**Verslag huishoudelijke elektrische installatie op laagspanning en zeer lage spanning****Algemeen:**

Referentie: 010-20260703-06	Datum controle: 03/07/2026
Keurder: 010

Eigenaar:	Onbekend	EAN-code:	541448820050031236
Adres installatie:	Fatimalaan 81, 2248 - Pulle	Nummer teller(s):	1SAG3200178470
		Distributienetbeheerder installatie:	Fluvius
Datum uitvoering installatie: ☐ Vóór 01/10/1981 ☒ Tussen 01/10/1981 en 01/06/2020 ☐ Vanaf 01/06/2020			
Type: ☒ Wooneenheid ☐ Niet-huishoudelijk ☐ PV ☐ Batterij ☐ Laadpaal

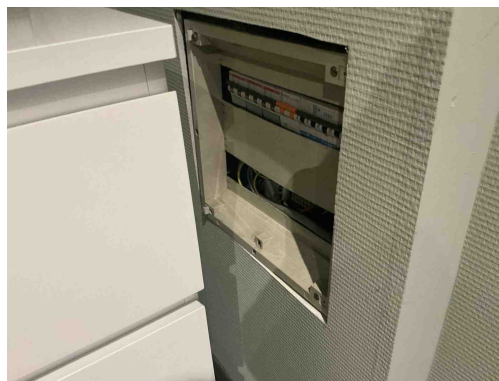
- I01** - De waarde van de isolatieweerstand per kring dient tenminste 0,50 Mohm (1000 x Utest) te zijn (Boek 1: 6.4.5.1).
Opmerking: Algemeen

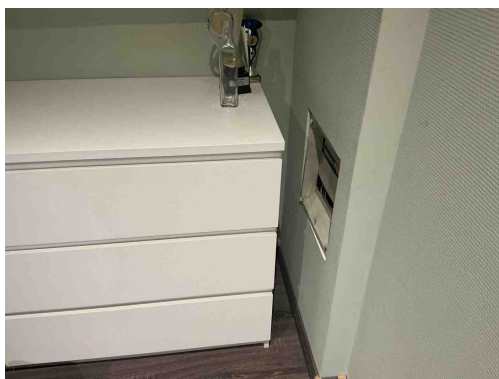
- B02** - Het elektrisch verdeelbord is onvoldoende bereikbaar (Boek 1: 5.3.5.1).
Opmerking: Oa bord 3
- B26** - Het elektrisch bord kon niet gedemonteerd worden (Boek 1: 5.3.5.1).
Opmerking: Oa bord 3
- B06** - Het elektrisch verdeelbord heeft niet de minimale beschermingsgraad IPXX-B in een gewone ruimte (Boek 1: 4.2.2.3).
Opmerking: Oa bord 2 en 3
- B17** - De voedingsspanning is niet op elk bord vermeld (Boek 1: 3.1.3.3).
Opmerking: Oa bord 1,2,3,....
- B18** - Het volgnummer is niet op elk bord vermeld (Boek 1: 3.1.3.3).
Opmerking: Oa bord 1,2,3,....
- B29** - Het elektrisch verdeelbord in een huishoudelijke ruimte is niet voorzien van een deur (Boek1: 5.3.5.1).
Opmerking: Oa bord 3

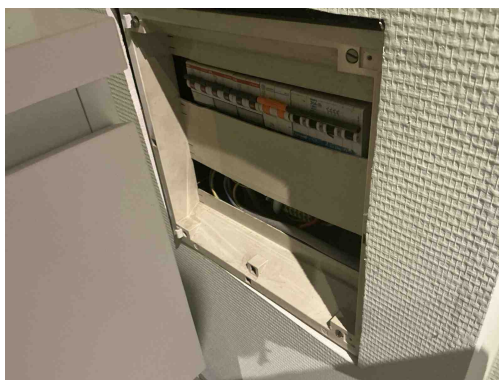
B02 - Het elektrisch verdeelbord is onvoldoende bereikbaar (Boek 1: 5.3.5.1).

Opmerking: Oa bord 3

B26 - Het elektrisch bord kon niet gedemonteerd worden (Boek 1: 5.3.5.1).

Opmerking: Oa bord 3

B29 - Het elektrisch verdeelbord in een huishoudelijke ruimte is niet voorzien van een deur (Boek1: 5.3.5.1).

Opmerking: Oa bord 3

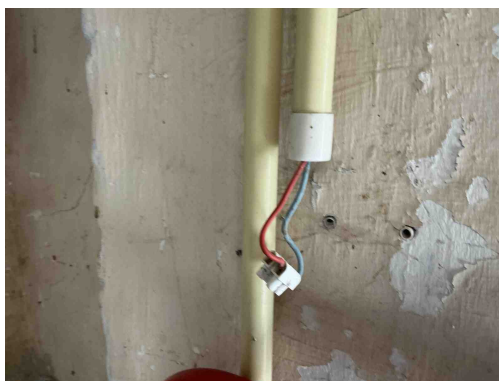
B02 - Het elektrisch verdeelbord is onvoldoende bereikbaar (Boek 1: 5.3.5.1).

Opmerking: Oa bord 3

B26 - Het elektrisch bord kon niet gedemonteerd worden (Boek 1: 5.3.5.1).

Opmerking: Oa bord 3

B06 - Het elektrisch verdeelbord heeft niet de minimale beschermingsgraad IPXX-B in een gewone ruimte (Boek 1: 4.2.2.3).

Opmerking: Oa bord 2 en 3

B17 - De voedingsspanning is niet op elk bord vermeld (Boek 1: 3.1.3.3).

Opmerking: Oa bord 1,2,3,....

B18 - Het volgnummer is niet op elk bord vermeld (Boek 1: 3.1.3.3).

Opmerking: Oa bord 1,2,3,....

B29 - Het elektrisch verdeelbord in een huishoudelijke ruimte is niet voorzien van een deur (Boek1: 5.3.5.1).

Opmerking: Oa bord 3

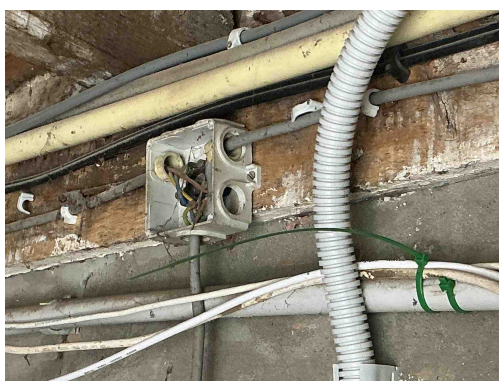
C21 - Het gebruik van geleiders van het type VOB, zonder bijkomende afscherming is niet toegestaan (Boek 1: 5.2.9.6).
Opmerking: Oa garage en gang 1 ste verdiep

C26 - De verbindingen zijn niet gebeurd in borden, in aftakdozen, aan de klemmen van contactdozen, schakelaars of in de verlichtingstoestellen (Boek 1: 5.2.6.1).
Opmerking: Oa garage

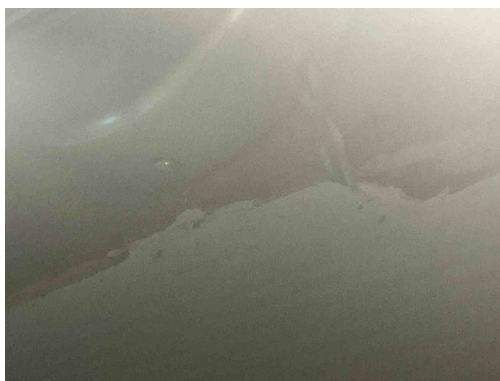
C21 - Het gebruik van geleiders van het type VOB, zonder bijkomende afscherming is niet toegestaan (Boek 1: 5.2.9.6).

Opmerking: Oa garage en gang 1 ste verdiep

T10 - Bepaalde contactdozen en/of schakelaars zijn niet degelijk bevestigd (Boek 1: 1.4.1.3).

Opmerking: Oa gang ,slaapkamer , living ,....

T07 - Inbouwcontactdozen en/of -schakelaars zijn niet voorzien van aangepaste inwerkdozen (Boek 1: 5.3.5.2/5.3.5.4).

Opmerking: Oa garage

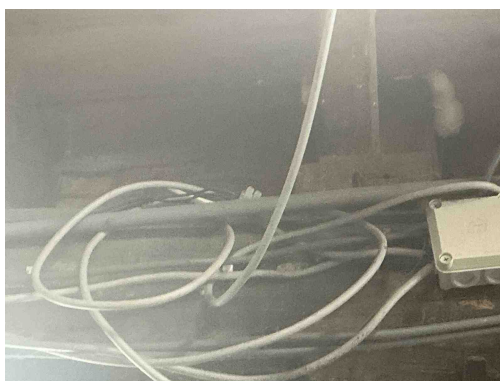
C21 - Het gebruik van geleiders van het type VOB, zonder bijkomende afscherming is niet toegestaan (Boek 1: 5.2.9.6).
Opmerking: Oa garage en gang 1 ste verdiep

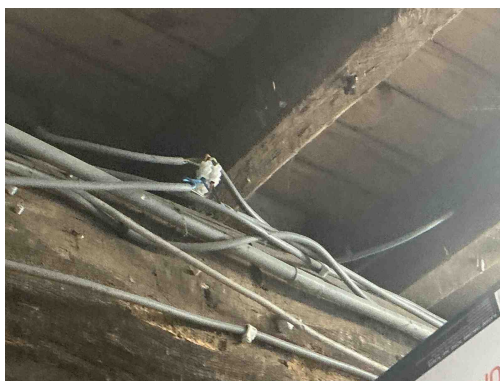
C26 - De verbindingen zijn niet gebeurd in borden, in aftakdozen, aan de klemmen van contactdozen, schakelaars of in de verlichtingstoestellen (Boek 1: 5.2.6.1).
Opmerking: Oa garage

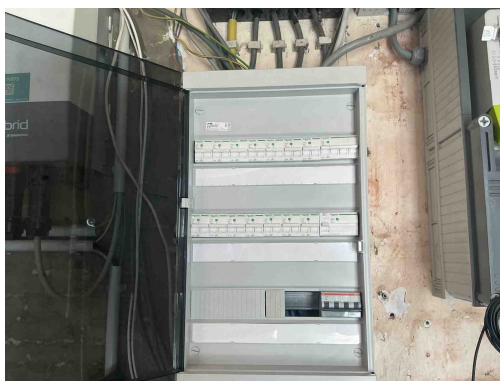
C26 - De verbindingen zijn niet gebeurd in borden, in aftakdozen, aan de klemmen van contactdozen, schakelaars of in de verlichtingstoestellen (Boek 1: 5.2.6.1).

Opmerking: Oa garage

C13 - Onvoldoende bevestiging van de leiding(en) (Boek 1: 5.2.9.5).

Opmerking: Oa garage

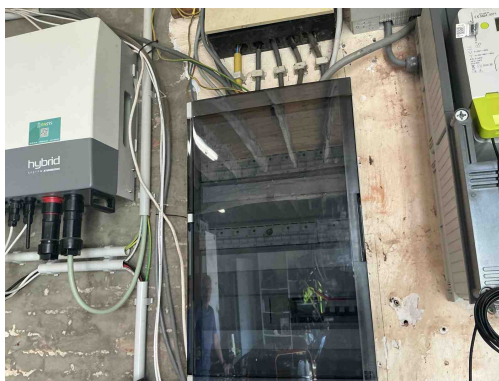
B06 - Het elektrisch verdeelbord heeft niet de minimale beschermingsgraad IPXX-B in een gewone ruimte (Boek 1: 4.2.2.3).

Opmerking: Oa bord 2 en 3

B17 - De voedingsspanning is niet op elk bord vermeld (Boek 1: 3.1.3.3).

Opmerking: Oa bord 1,2,3,....

B18 - Het volgnummer is niet op elk bord vermeld (Boek 1: 3.1.3.3).

Opmerking: Oa bord 1,2,3,....

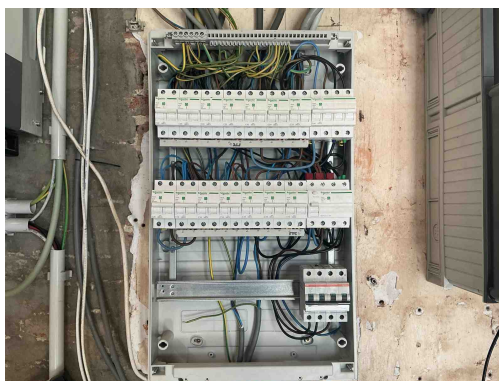
B17 - De voedingsspanning is niet op elk bord vermeld (Boek 1: 3.1.3.3).
Opmerking: Oa bord 1,2,3,....

B18 - Het volgnummer is niet op elk bord vermeld (Boek 1: 3.1.3.3).
Opmerking: Oa bord 1,2,3,....

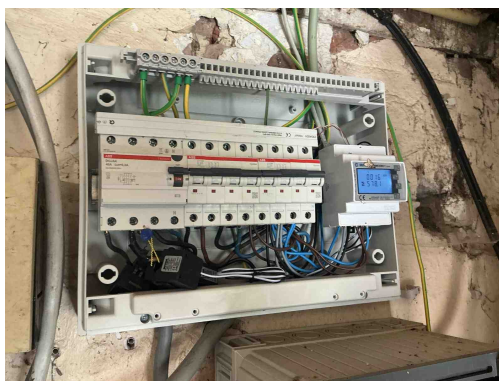
C28 - Niet gebruikte leidingen onder spanning zijn niet op een degelijke manier geïsoleerd of verwijderd (Boek 1: 4.2.1.1).
Opmerking: Oa bord 1 en boven bord 1

T21 - Het elektrisch materieel is niet geplaatst volgens de voorschriften van de fabrikant/ regels van goed vakmanschap . (Boek 1: 1.4.1.3)

Opmerking: Oa bord 1 en 2 vijzen van de ophanging zijn niet afgedekt

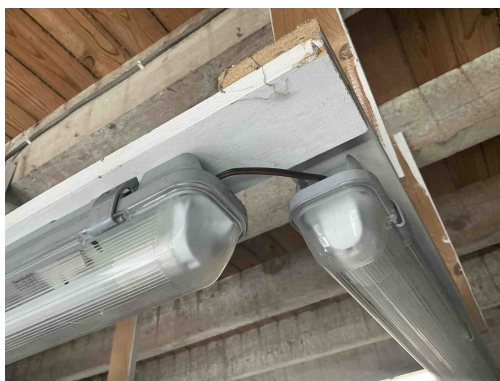
T21 - Het elektrisch materieel is niet geplaatst volgens de voorschriften van de fabrikant/ regels van goed vakmanschap . (Boek 1: 1.4.1.3)

Opmerking: Oa bord 1 en 2 vijzen van de ophanging zijn niet afgedekt

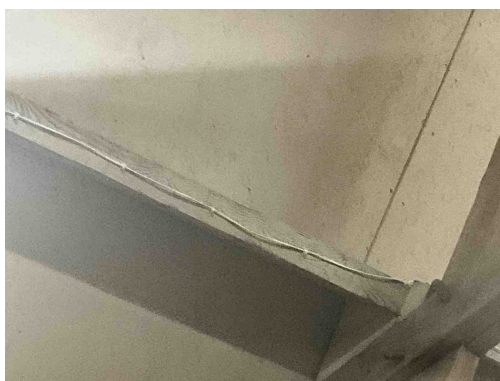
C27 - Het gebruik van geleiders van het type VTLMb (côte-à-côte) is niet toegestaan (Boek 1: 1.4.2.1).
Opmerking: Algemeen de woning

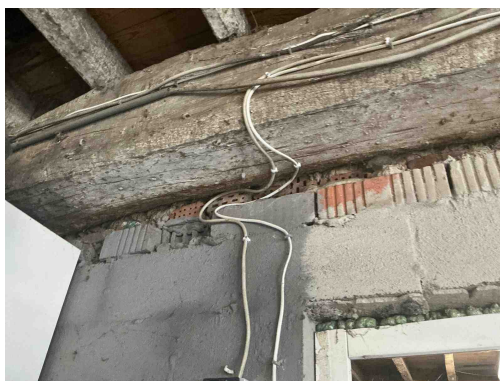
C27 - Het gebruik van geleiders van het type VTLMb (côte-à-côte) is niet toegestaan (Boek 1: 1.4.2.1).
Opmerking: Algemeen de woning

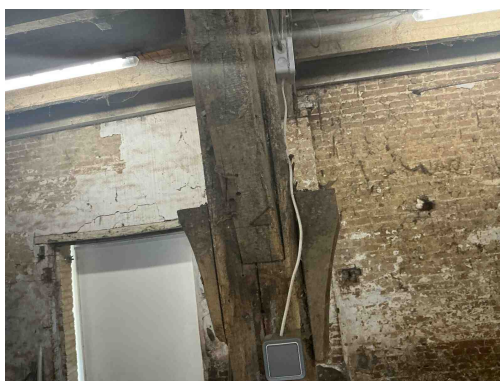
C27 - Het gebruik van geleiders van het type VTLMb (côte-à-côte) is niet toegestaan (Boek 1: 1.4.2.1).
Opmerking: Algemeen de woning

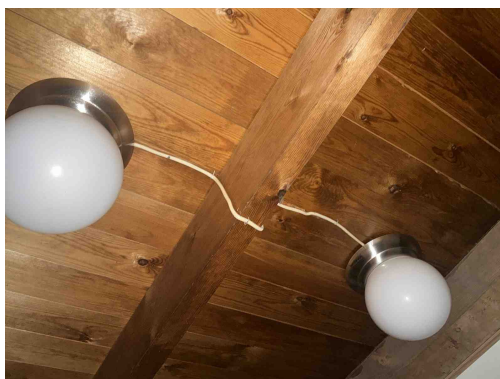
C27 - Het gebruik van geleiders van het type VTLMb (côte-à-côte) is niet toegestaan (Boek 1: 1.4.2.1).
Opmerking: Algemeen de woning

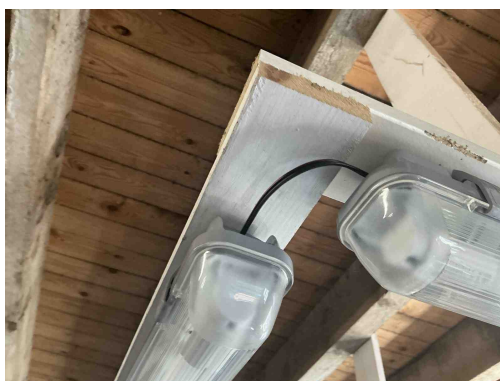
C27 - Het gebruik van geleiders van het type VTLmB (côte-à-côte) is niet toegestaan (Boek 1: 1.4.2.1).
Opmerking: Algemeen de woning

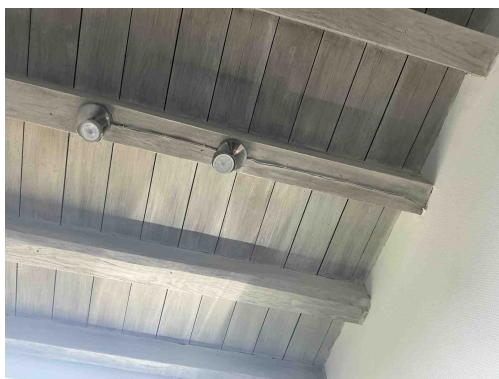
C27 - Het gebruik van geleiders van het type VTLmB (côte-à-côte) is niet toegestaan (Boek 1: 1.4.2.1).
Opmerking: Algemeen de woning

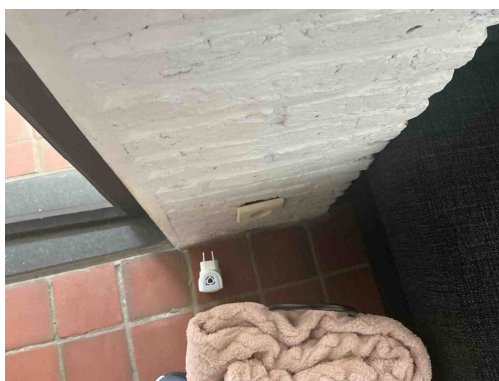
C27 - Het gebruik van geleiders van het type VTLMB (côte-à-côte) is niet toegestaan (Boek 1: 1.4.2.1).
Opmerking: Algemeen de woning

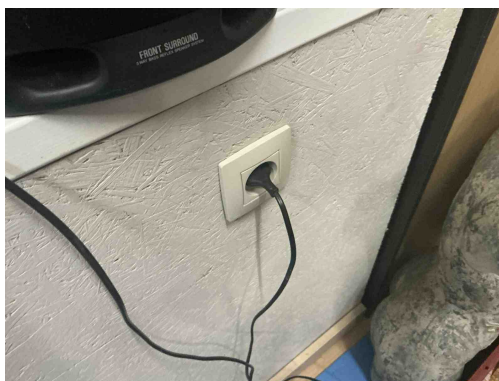
T10 - Bepaalde contactdozen en/of schakelaars zijn niet degelijk bevestigd (Boek 1: 1.4.1.3).
Opmerking: Oa gang ,slaapkamer , living ,....

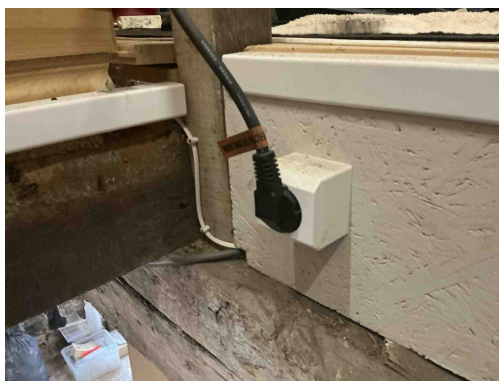
T10 - Bepaalde contactdozen en/of schakelaars zijn niet degelijk bevestigd (Boek 1: 1.4.1.3).
Opmerking: Oa gang ,slaapkamer , living ,....

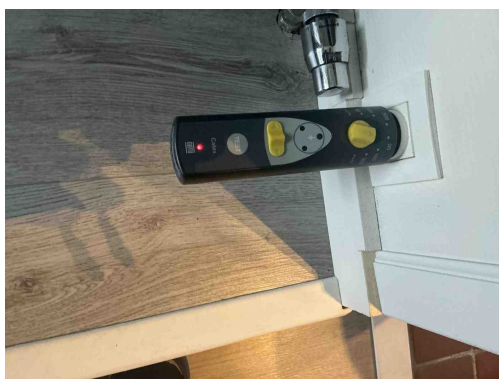
T13 - Opbouwcontactdozen en/of -schakelaars zonder achterplaatje mogen niet rechtstreeks op een brandbare ondergrond bevestigd worden (Boek 1: 4.3.3.5).

Opmerking: Oa garage

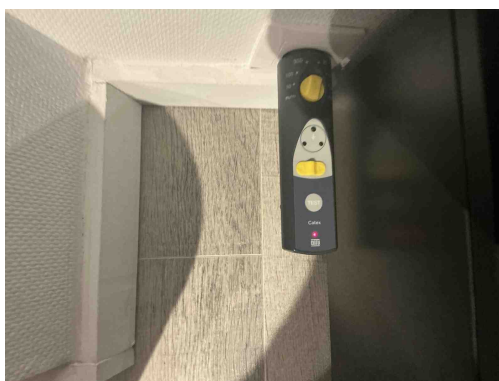
A16 - Er is geen continuïteit van de beschermingsgeleider van de contactdoos (Boek 1: 5.4.3.4).

Opmerking: Oa slaapkamer , gang ,badkamer,....

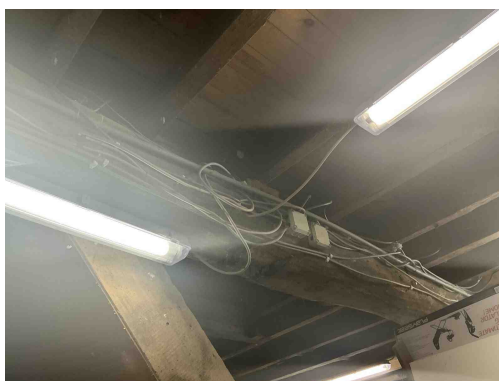
A16 - Er is geen continuïteit van de beschermingsgeleider van de contactdoos (Boek 1: 5.4.3.4).
Opmerking: Oa slaapkamer , gang ,badkamer,....

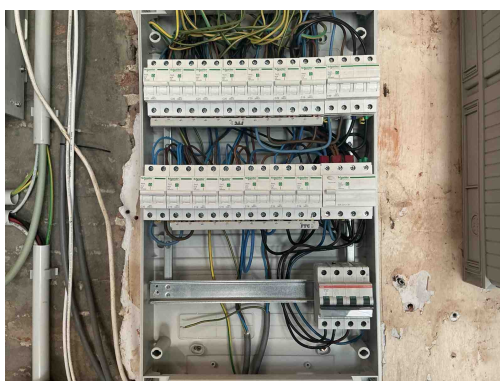
C13 - Onvoldoende bevestiging van de leiding(en) (Boek 1: 5.2.9.5).
Opmerking: Oa garage
